王派汽车 4.70MWp 分布式光伏电站项 监 理 初 检 报 告

监理初验缺陷整改反馈表

工程名称：王派汽车 4.70MWp 分布式光伏电站项目

监理初检问题清单

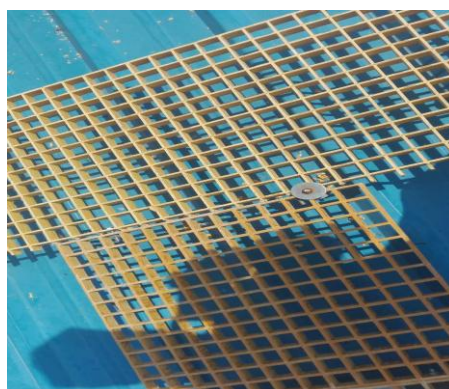
18、屋面接地未做接地电阻实验。

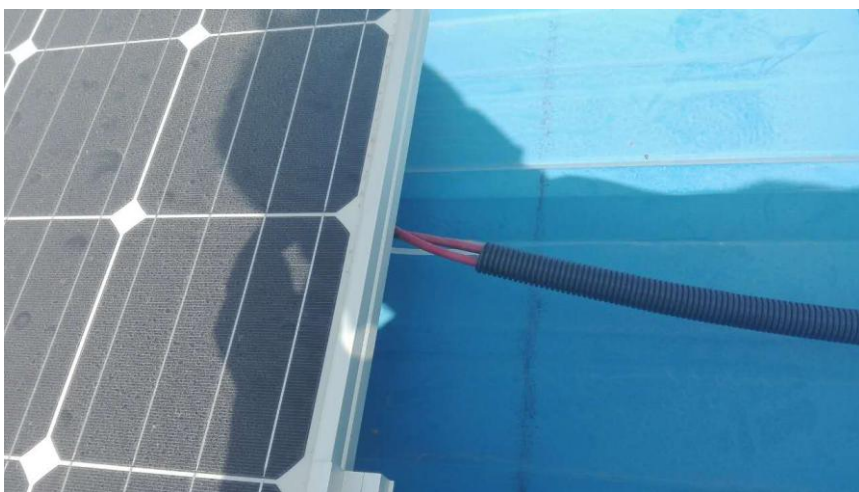
22、屋面部分电缆保护软管保护不到位。

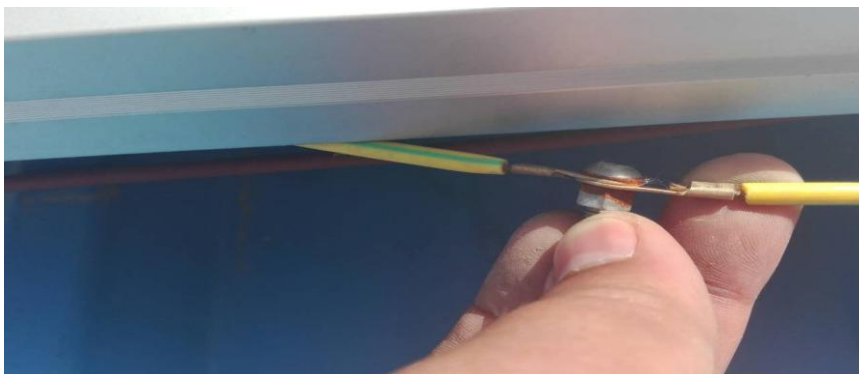
23、屋面部分 MC4 接头紧固不到位。
